321/2014

Odpoveď na žiadosť o vysvetlenie súťažných podkladov

Predmet zákazky: Interiérové vybavenie prevádzkových priestorov SMOPaJ,
Školská 4, Liptovský Mikuláš

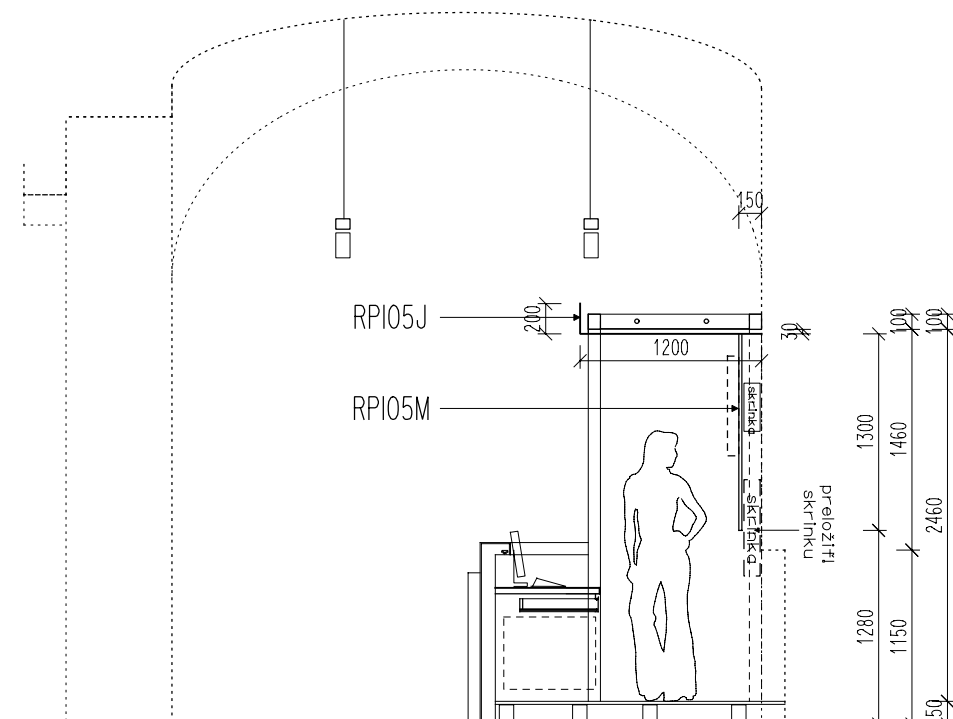
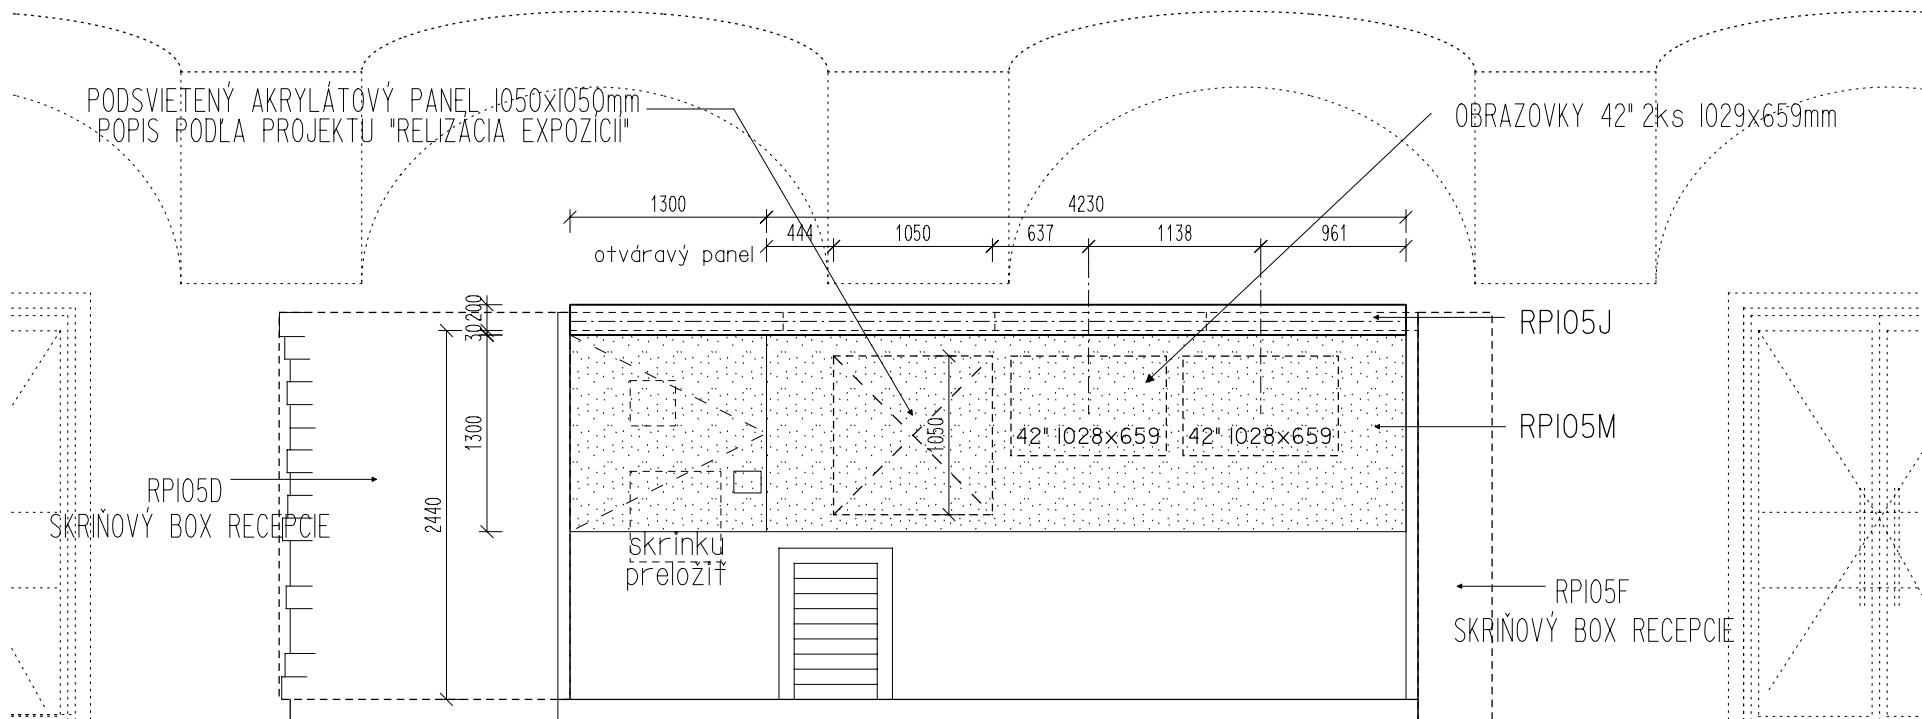
- RP 1.05J svetelná rampa je už dodaná. V špecifikácii int. prvkov však figuruje ako dodávka interiéru...

- zistené rozdiely medzi popismi vo výkresoch a špecifikácii interierových prvkov, kontajner RP1.05K výkres udáva 3 ks, špec. int. prvkov udáva 2 ks, kontajner RP1.05L vo výkresoch 3 ks a v špecifikácii int. prvkov taká položka nie je... Čo platí?

- svetelná informačná tabuľa RP1.05M, bližšia špecifikácia k nevyhnutná – konštrukcia, prevedenie, spôsob podsvietenia, výbava...

- konštrukcia svetelnej podhládovej rampy RP105J je zrealizovaná ako konštrukčný prvok /vrátane osvetlenia/. Predmetom interiérovej dodávky RP105J bude obalenie tejto konštrukcie akrylátovým sklom min. hr. 6 mm s neviditeľnými /zaleštenými/ spojmi – všetky konštrukčné prvky budú stratené ako aj polep fóliou potlačou
- vid'. výkresová príloha č. RP105J, RP105M

- riešenie tohto prvku musí byť také, aby bolo dopracovateľné pri realizácii plánovaných expozícií
- tvarové riešenie – vid'. výkresová príloha č. RP105J, RP105M

RPI05J AKRYLÁTOVÉ SKLO 6mm MLIEČNE, VYSOKÝ LESK
 NEVIDITELNE ZALEŠTENÉ SPOJE

RPI05M - laminovaná DTD doska, lepené ABS hrany hr. 2mm;
 farba RAL 7039 hlboký mat
 - časť otváracia - prístup k nainštalovaným skrinkám
 - S VLOŽENÝM PANELOM Z AKRYLÁTOVÉHO SKLA MLIEČNE /ako prvok RPI05J/
 PRE INFORMAČNÉ TEXTY
 - INŠTALÁCIA OBRAZOVIEK 42" - 2KS
